Notice technique

Réf : **TB-16018-FRE**

Produit : INOmax DS_{IR}[®], INOmax DS_{IR}[®] Plus

Objet : **Mise à jour du module d'injection (PN 90849)**

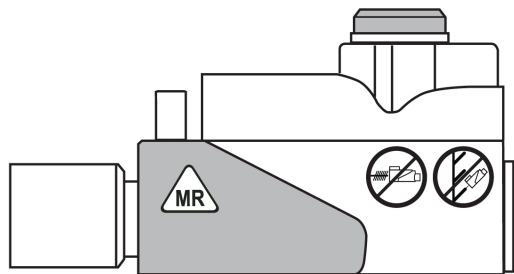
Mallinckrodt présente une version actualisée du module d'injection qui offre une performance équivalente aux modules d'injection actuellement disponibles (PN 1605-3038-000, 90726 et 90713) en même temps qu'un design et une ergonomie améliorés (voir ci-dessous). L'utilisation de ce nouveau module d'injection avec INOvent et tous les modèles de systèmes d'administration INOmax DS_{IR} a été validée.

Vue de côté du module d'injection (PN 90849)

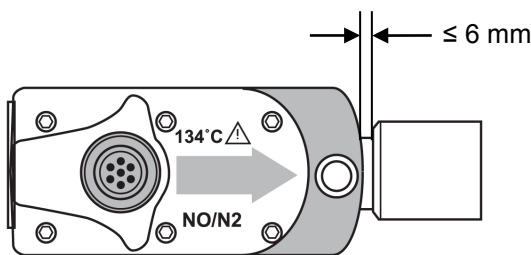
Les dimensions extérieures du nouveau module d'injection sont conformes à la norme ISO 5356-1, Équipement anesthésique et respiratoire; raccords coniques; Partie 1 : Raccords mâles et femelles, à l'exception de la clause 3.2.1, qui nécessitent un relief ≥ 6 mm sur les connecteurs utilisés pour le raccordement au circuit respiratoire équipé d'un système de blocage. Le schéma ci-dessous représente l'endroit où le nouveau modèle fait exception.

Mise en garde : Les mécanismes de blocage du circuit respiratoire peuvent ne pas s'enclencher complètement lors du raccordement de celui-ci à la sortie du module d'injection (PN 90849).
